ECE/TRANS/WP.29/2007/64
12 July 2007

Предложение по дополнению 29 к поправкам серии 03 к Правилам № 37

(Лампы накаливания, предназначенные для использования
в официально утвержденных фарах)

Представлено Рабочей группой по вопросам освещения и световой сигнализации

Спецификация H4/2, таблица, последнюю строчку (применительно к эталонным лампам накаливания) изменить следующим образом:

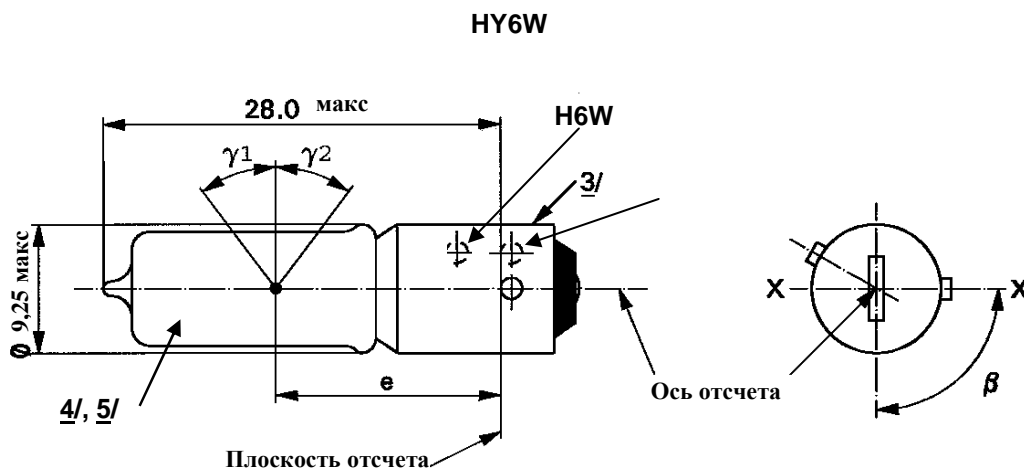
" ...

Контрольный световой поток при значениях около	12 В	1 250	750
	13,2 В	1 650	1 000"

" КАТЕГОРИИ H21W И HУ21W Спецификация H21W/1

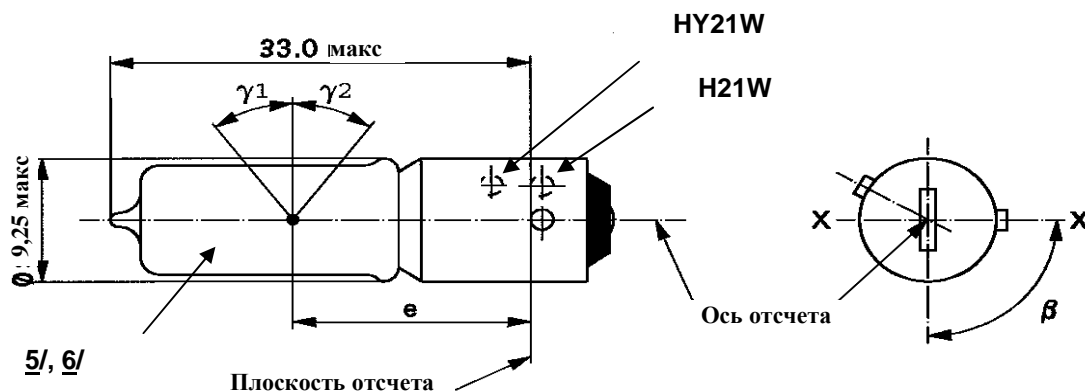
Спецификация H21W/1, изменить следующим образом:

Размеры в мм		Лампы накаливания серийного производства			Эталонная лампа накаливания	
		мин.	ном.	макс.		
e			20,0 <u>1/</u>		20,0 ± 0,25	
f	12 В			3,8	3,8 + 0/ - 1	
	24 В			4,5		
Боковое отклонение <u>2/</u>				<u>1/</u>	0,0 ± 0,15 <u>3/</u>	
β		82,5°	90°	97,5°	90° ± 5°	
γ1, γ2 <u>4/</u>		45°			45° мин.	
Цоколь:		H21W: BAУ9s в соответствии с публикацией МЭК 60061 (спецификация 7004-9-1) HУ21W: BAW9s в соответствии с публикацией МЭК 60061 (спецификация 7004-149-1)				
ЭЛЕКТРИЧЕСКИЕ И ФОТОМЕТРИЧЕСКИЕ ХАРАКТЕРИСТИКИ						
Номинальные значения	Вольты	12	24	12		
	Ватты	21	21	21		
Испытательное напряжение	Вольты	13,5	28,0	13,5		
Фактические значения	Ватты		26,25 макс.	29,4 макс.	26,25 макс.	
	Световой поток	H21W	600 ± 12 %	600 ± 15 %		
		HУ21W	300 ± 17 %	300 ± 20 %		
Контрольный световой поток при значениях около				12 В	Белый: 415 лм	
				13,2 В	Белый: 560 лм	
				13,5 В	Белый: 600 лм

- 1/ Контроль осуществляется с помощью "системы шаблона", спецификация H21W/2.
- 2/ Максимальное боковое отклонение центра нити накала относительно двух взаимно перпендикулярных плоскостей, проходящих через ось отсчета, одна из которых проходит через ось X-X.

- 3/ Боковое отклонение относительно плоскости, перпендикулярной оси X-X, измеряется в положении, описанном в пункте 1 метода испытания, указанного в спецификации H21W/2.

- 4/ В зоне между внешними сторонами углов γ_1 и γ_2 колба не должна иметь участков оптического искажения, а радиус кривизны колбы должен составлять не менее 50% от фактического диаметра колбы.

- 5/ Свет, испускаемый лампами накаливания серийного производства, должен быть белым для категории H21W и автожелтым - для категории HY21W.
- 6/ Свет, испускаемый эталонными лампами накаливания, должен быть белым для категории H21W и автожелтым или белым - для категории HY21W".

Рис. 1. Основные чертежи

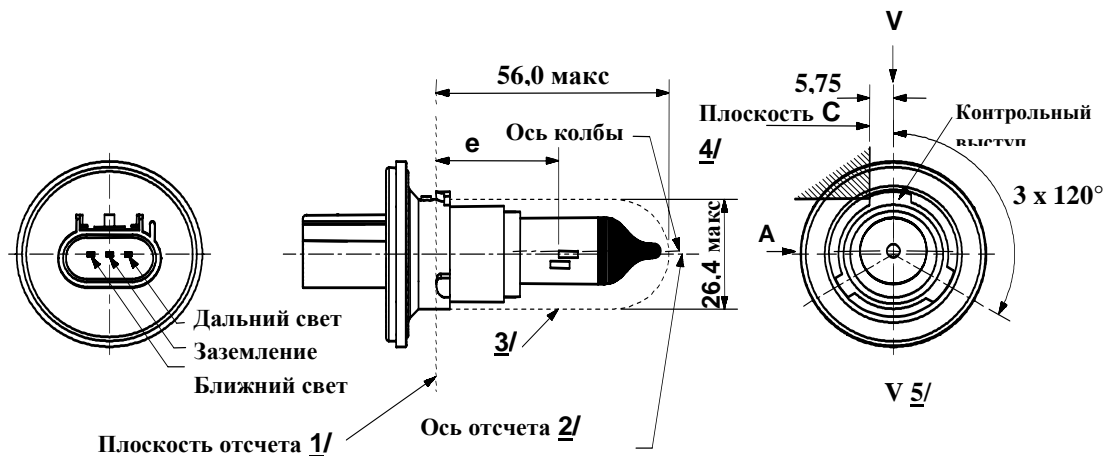
Включить новые спецификации HS6/1 - 4 (после спецификации HS5/4 и перед спецификацией P13W/1) следующего содержания:

" КАТЕГОРИЯ HS6 Спецификация HS6/1

- 1/ Плоскость отсчета, образуемая обратной стороной трех изогнутых по радиусу контактов цоколя.
- 2/ Ось отсчета перпендикулярна плоскости отсчета и проходит через точку пересечения двух перпендикулярных линий, как показано на рис. 2 в спецификации HS6/2.
- 3/ Как показано на рисунке, стеклянная колба и точки опоры не должны выступать за пределы оболочки. Центр оболочки совпадает с осью отсчета.
- 4/ Лампа накаливания должна поворачиваться в измерительном патроне до тех пор, пока контрольный выступ не соприкоснется с плоскостью С патрона.
- 5/ Плоскость V-V представляет собой плоскость, которая перпендикулярна плоскости отсчета и проходит через ось отсчета параллельно плоскости С.

Рис. 2

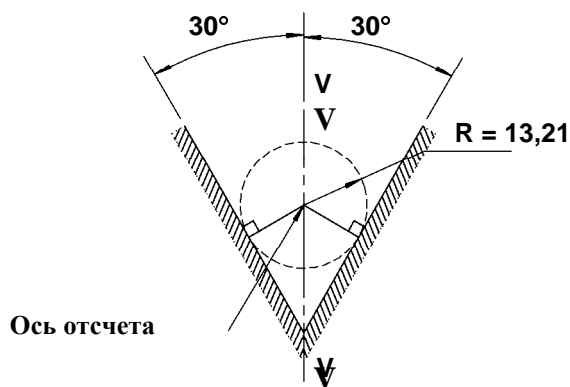
Определена ось отсчета 2/

Рис. 3

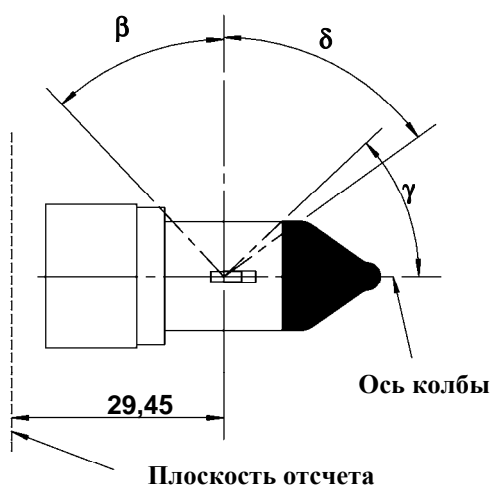
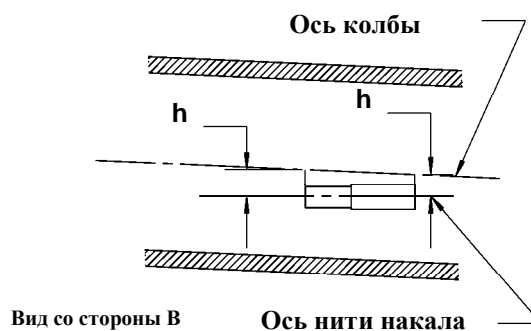
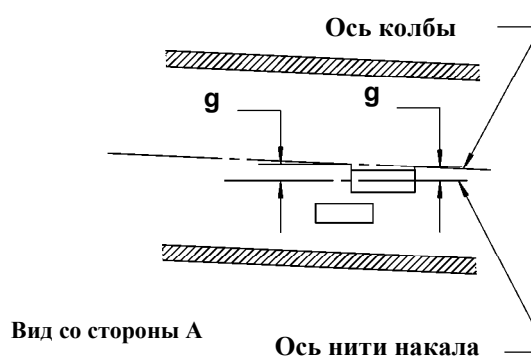
Зона без искажения 6/
и непрозрачное покрытие 7/

Смещение колбы 8/

- 6/ Стеклопленочная колба не должна давать осевого и цилиндрического оптического искажения в пределах углов β и δ . Это требование применяется ко всей окружности колбы в пределах углов β и δ , и проверка его соблюдения в зоне, закрытой непрозрачным покрытием, не требуется
- 7/ Непрозрачное покрытие должно достигать по крайней мере до цилиндрической части колбы по всей ее верхней окружности. Кроме того, оно должно достигать по крайней мере до плоскости, параллельной плоскости отсчета, где угол γ пересекает поверхность внешней колбы, как показано на рис. 3 (вид со стороны В, как указано в спецификации HS6/1).

- 8/ Смещение нити накала фары ближнего света по отношению к оси колбы измеряется в двух плоскостях, параллельных плоскости отсчета, где проекция наружной части конечных витков, наиболее приближенных к плоскости отсчета и наиболее удаленных от нее, пересекает ось нити накала фары ближнего света.
- 9/ Свет блокируется за крайней точкой цоколя колбы вплоть до угла θ . Это требование применяется в отношении всех направлений вокруг оси отсчета.

Рис. 6

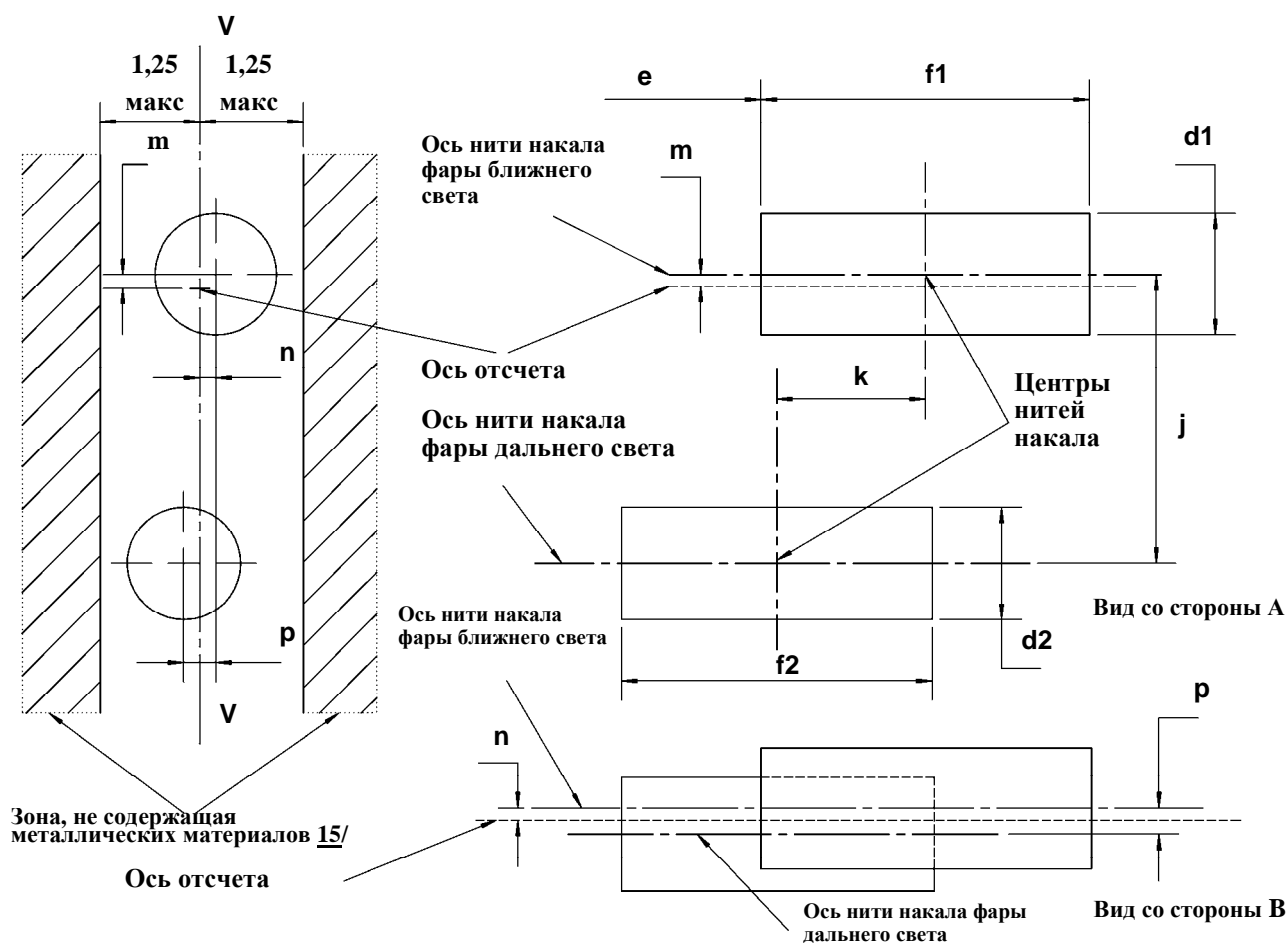
Положение и размеры нитей накала 10/ 11/ 12/ 13/ 14/

- 10/ Размеры j , k и p измеряются по направлению от центра нити накала фары ближнего света к центру нити накала фары дальнего света.
- 11/ Размеры m и n измеряются по направлению от оси отсчета к центру нити накала фары ближнего света.
- 12/ Ось обеих нитей накала должна находиться в пределах 2-градусного наклона по отношению к оси отсчета в центре соответствующей нити накала.
- 13/ Примечание, касающееся диаметров нитей накала: один и тот же завод-изготовитель должен использовать единый диаметр нити накала в конструкции как стандартной (эталонной) лампы накаливания, так и лампы накаливания серийного производства.

- 14/ В случае фар как дальнего, так и ближнего света деформация нити накала не должна превышать +/- 5% от диаметра нити накала у цилиндра.
- 15/ Зона, не содержащая металлических материалов, ограничивает положение подводящих проводов в пределах оптического пути. В заштрихованной части, обозначенной на рис. 6, не должно находиться никаких металлических элементов.
